# 泊発電所3号炉

## 基準津波に関するコメント回答

(地震に伴う津波と地震以外の要因に伴う津波の組合せ)

令和4年8月9日  
北海道電力株式会社

## 「5. 地震に伴う津波と地震以外の要因に伴う津波の組合せ」(8/8) 変更後の検討方針

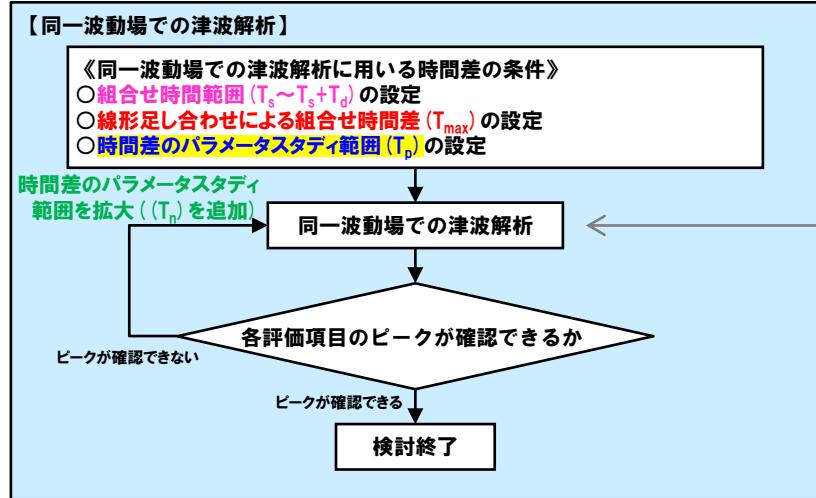
- 令和4年7月1日審査会合において、 $T_{max}$ の算出対象地点に関する検討方針を説明している。
- 上記の検討方針に基づく検討結果では、地形モデルによっては $T_{max}$ が算出できない場合があることから、検討方針を変更した。  
※変更前の検討方針はP7参照、変更後の検討方針はP12参照。

○地震に伴う津波と地震以外の要因に伴う津波の組合せでは、以下の検討を実施する。

- 組合せ対象波源（日本海東縁部に想定される地震に伴う津波と陸上地すべり（川白）の組合せ）
- 同一波動場での津波解析
- 地震に伴う津波と地震以外の要因に伴う津波の組合せの最大ケース

○なお、時間差のパラメータスタディ範囲に基づく実施ケース ( $T_p$ ) として、 $T_{max}$  と  $T_{max}$  の間についても、5sピッチで検討する。

## 指摘事項No28・30に関する今後の検討方針

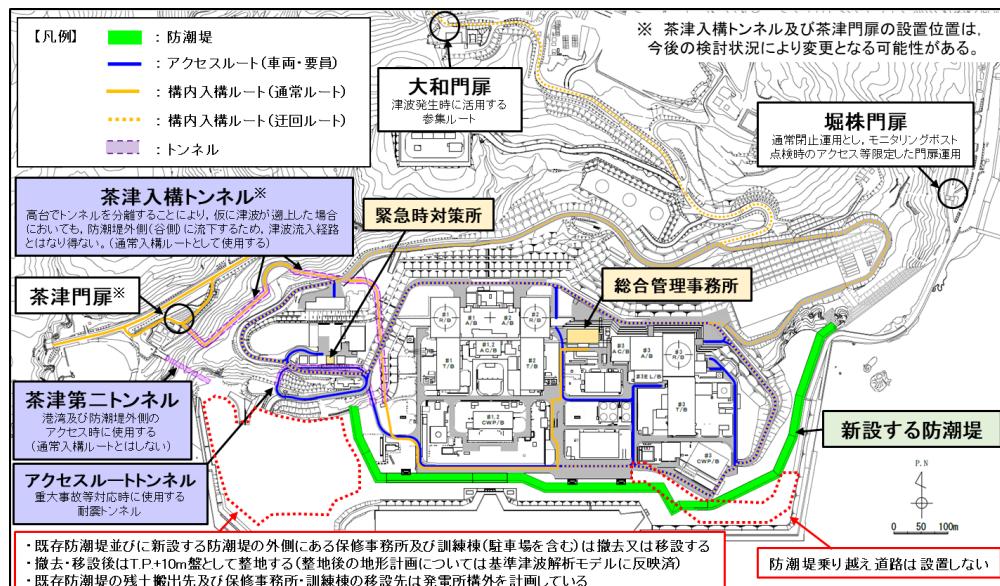
No	指摘事項
28	敷地外から敷地内へのアクセス道路については、計画内容によっては、当該道路が津波侵入経路となり基準津波策定における評価点の追加が必要になることも考えられるため、今後、アクセス道路の計画に基づき、津波評価への影響を説明すること。
30	茶津入構トンネルの入口、明かり区間の出入口、アクセスルートトンネルの入口等の評価点について、日本海東縁部に想定される地震に伴う津波と陸上地すべり（川白）による津波との組合せを考慮した基準津波の波源の選定を説明すること。

- 今後、敷地外から敷地内へ通じるトンネルの開口部（茶津入構トンネルの入口※1、明かり区間の出入口※1、アクセスルートトンネルの入口※2）に評価点を追加し、バラメータスタディを実施したうえで、基準津波に追加する。
- 耐津波設計方針において、追加した基準津波を対象に入力津波を設定し、上記が津波侵入経路とならないことを説明する。
